**Контрольная форма обследования доступности приоритетных объектов и услуг социальной инфраструктуры для инвалидов и других МГН.**

**Наименование объекта: МДОУ детский сад № 69**

**Адрес: г. Комсомольск-на-Амуре, ул. Ленина, д.78, корпус 2**

**Дата обследования: 23.06.2016 г.**

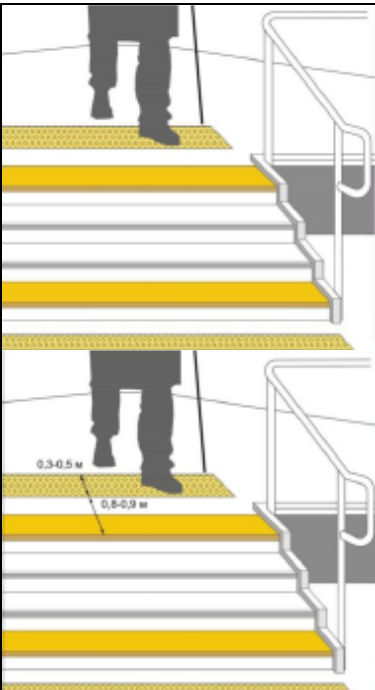
1.3.	Является ли маршрут движения гладким, обозначенным и с не скользящим покрытием?	<input type="checkbox"/> Да <input checked="" type="checkbox"/> Нет Осмотр		 <p>Маршрут не обозначенный, покрытие асфальтовое</p>	- Привести в соответствие
1.4.	Какова общая протяженность маршрута доступного для МГН от остановки общественного транспорта до объекта?	Измерение		370 метров

1.5.	Асфальтовое покрытие на пути движения местами имеет трещины превышающие 0,015 м ,	<input checked="" type="checkbox"/> Да <input type="checkbox"/> Нет Измерение			- Привести в соответствие
1.6.	Имеются ли на маршруте движения места отдыха с возможностью вызова и ожидания помощи?	<input type="checkbox"/> Да <input checked="" type="checkbox"/> Нет Осмотр:		100 метров пути грунтовая дорога  Места отдыха отсутствуют	- Привести в соответствие

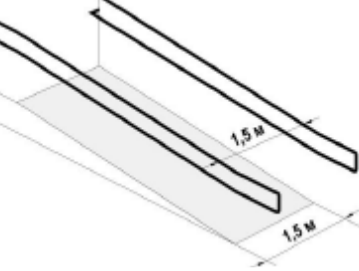
1.10	<p>Для открытых лестниц – ширина проступей и высота подступенка должна быть от 0,35 до 0,4 м, от 0,12 до 0,15 м.</p>	<p><input type="checkbox"/> Да  <input checked="" type="checkbox"/> Нет  Измерение:</p>		 <p>Ширина 0,35м, высота 0,18м</p>	- Привести в соответствие
1.11	<p>Марш открытой лестницы не должен быть менее трех ступеней и не должен превышать 12 ступеней. Недопустимо применение одиночных ступеней, которые должны заменяться пандусами.</p>	<p><input checked="" type="checkbox"/> Да  <input type="checkbox"/> Нет  Измерение:</p>

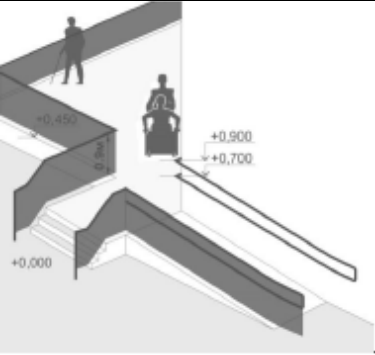
1.12	<p>Расстояние между поручнями открытой лестницы не менее 1,0 м .</p>	<p><input type="checkbox"/> Да  <input checked="" type="checkbox"/> Нет  Измерение</p>		 <p>Поручни отсутствуют</p>	<p>- Привести в соответствие</p>
------	--	--	--	--	----------------------------------

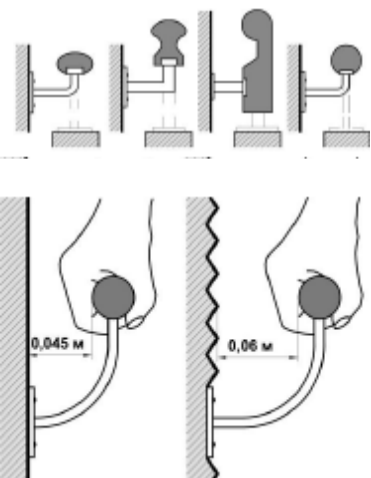
1.14.	<p>При ширине лестниц 4,0 м и более следует дополнительно предусматривать разделительные поручни .</p>	<p><input type="checkbox"/> Да  <input checked="" type="checkbox"/> Нет  Измерение:</p>		 <p>Ширина 3 м, поручни отсутствуют.</p>	<p>- Привести в соответствие</p>
-------	--	---	--	---	----------------------------------

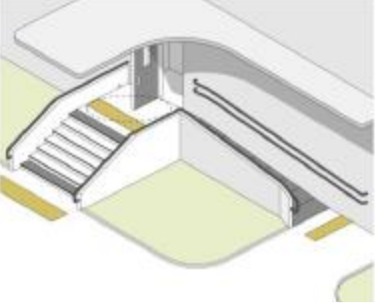
2.4.	Для открытых лестниц – ширина проступей и высота подступенка должна быть от 0,35 до 0,4 м, от 0,12 до 0,15 м.	<input type="checkbox"/> Да <input checked="" type="checkbox"/> Нет Измерение:		отсутствуют	- Привести в соответствие
2.5.	Марш открытой лестницы не должен быть менее трех ступеней и не должен превышать 12 ступеней. Недопустимо применение одиночных ступеней, которые должны заменяться пандусами.	<input checked="" type="checkbox"/> Да <input type="checkbox"/> Нет Измерение:		Наружная лестница из трех ступеней	соответствует

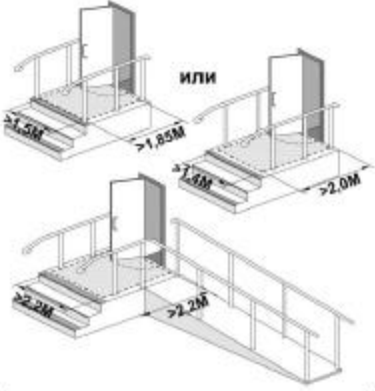
2.6.	<p>Расстояние между поручнями открытой лестницы не менее 1,0 м .</p>	<input type="checkbox"/> Да <input checked="" type="checkbox"/> Нет Измерение:		<p>Поручней нет</p>	<p>- Привести в соответствие</p>
2.7.	<p>Краевые ступени лестничных маршей выделены цветом или фактурой.</p> <p>Перед открытой лестницей предупредительные тактильные полосы за 0,8 – 0,9 м шириной 0,3 – 0,5 м .</p>	<input type="checkbox"/> Да <input checked="" type="checkbox"/> Нет Осмотр:  <input type="checkbox"/> Да <input checked="" type="checkbox"/> Нет Измерение:		<p>Цветом не выделены</p> <p>тактильных полос нет</p>	<p>- Привести в соответствие</p> <p>- Привести в соответствие</p>

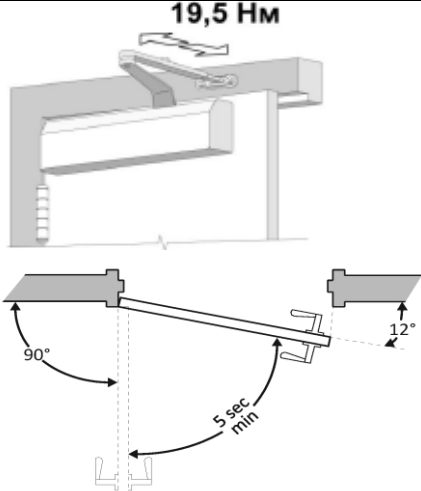
<p>2.15</p> <p>2.16</p>	<p>Входная площадка при входах, доступных МГН, должна иметь: Навес, водоотвод, а в зависимости от местных климатических условий – подогрев поверхности покрытия .</p> <p>Поверхности покрытий входных площадок и тамбуров должны быть: твердыми, не допускать скольжения при намокании и иметь поперечный уклон в пределах 1 – 2%</p>	<p><input type="checkbox"/> Да <input checked="" type="checkbox"/> Нет</p> <p>Осмотр:</p> <p><input type="checkbox"/> Да <input checked="" type="checkbox"/> Нет</p> <p>Измерение:</p>	 	<p>Навес не имеется</p>  <p>водоотвод есть</p> <p>Уклона нет, покрытие скользкое.</p>	<p>- Привести в соответствие</p>
-------------------------	---	--	---	--	----------------------------------

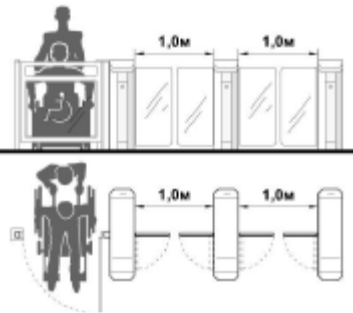
<p>2.25</p>	<p>Усилие для распашных дверей с доводчиком 19,5Нм</p> <p>Дверь должна закрываться с задержкой минимум 5 секунд при открытии на 90 градусов</p>	<p><input checked="" type="checkbox"/> Да  <input type="checkbox"/> Нет</p> <p>Измерение:</p> <p><input type="checkbox"/> Да  <input checked="" type="checkbox"/> Нет</p> <p>Измерение:</p>		 <p>Задержка двери 3 сек</p>	<p>- Привести в соответствие</p> <p>- Отрегулировать доводчик двери</p>
-------------	---	---	--	---	---

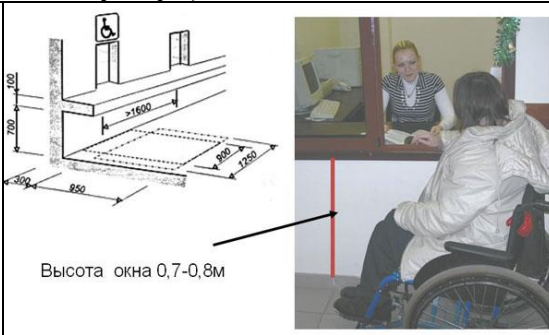
3.40	Высота порогов или перепад высот не должен превышать 0,014 м.	<input checked="" type="checkbox"/> Да <input type="checkbox"/> Нет Измерение:		 <p data-bbox="1547 691 1749 719">Высота 0,02 м</p>	Привести в соответствие
------	---	--	--	--	-------------------------

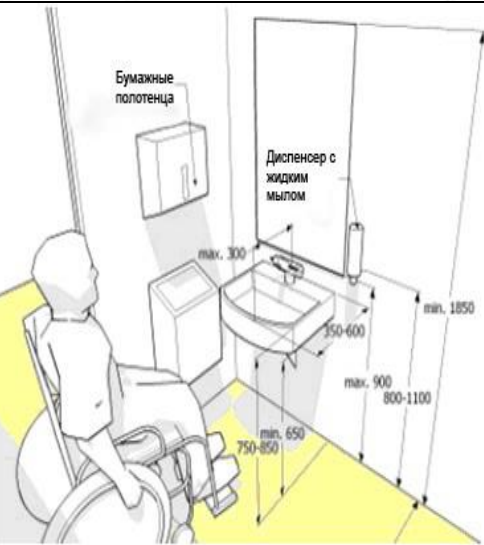
5.4	В кабине должно быть свободное пространство диаметром 1,4 м для разворота кресла-.	<input type="checkbox"/> Да <input checked="" type="checkbox"/> Нет Измерение:		 Диаметр 0,7м	- Привести в соответствие
5.5	Двери должны открываться наружу.	<input type="checkbox"/> Да <input checked="" type="checkbox"/> Нет Осмотр:			Привести в соответствие
5.6	В универсальной кабине и других санитарно-бытовых помещениях, предназначенных для пользования всеми категориями граждан, в том числе инвалидов, установлены откидные опорные поручни, штанги, поворотные или откидные сидения.	<input type="checkbox"/> Да <input checked="" type="checkbox"/> Нет Осмотр:		Не соответствует	- Привести в соответствие
